改善箇所説明図

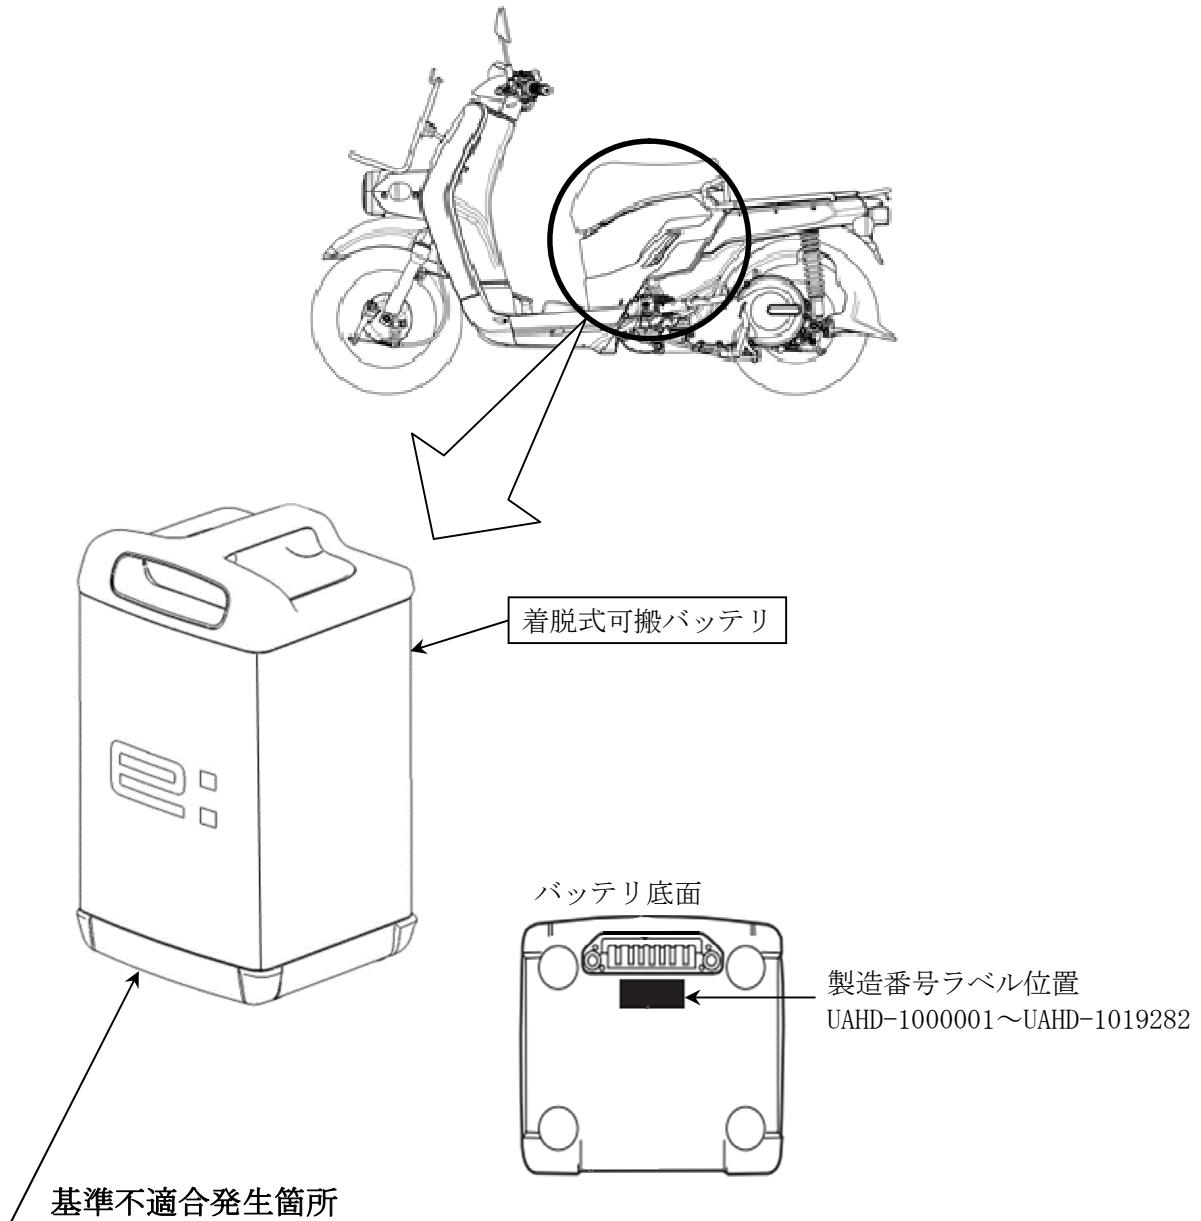
電動二輪車に搭載する着脱式可搬バッテリにおいて、バッテリ内のセルと構成する部品の溶接条件が不適切なため、損傷したセルから電解液が漏れることがある。そのため、そのまま使用を続けると、漏れた電解液により金属が析出し短絡して、セルが発火し火災に至るおそれがある。

全数、着脱式可搬バッテリを対策品に交換する。なお、対策品に交換するまでは、使用者へ使用停止を要請する。

識別：改善済み着脱式可搬バッテリは、製造番号により識別する。
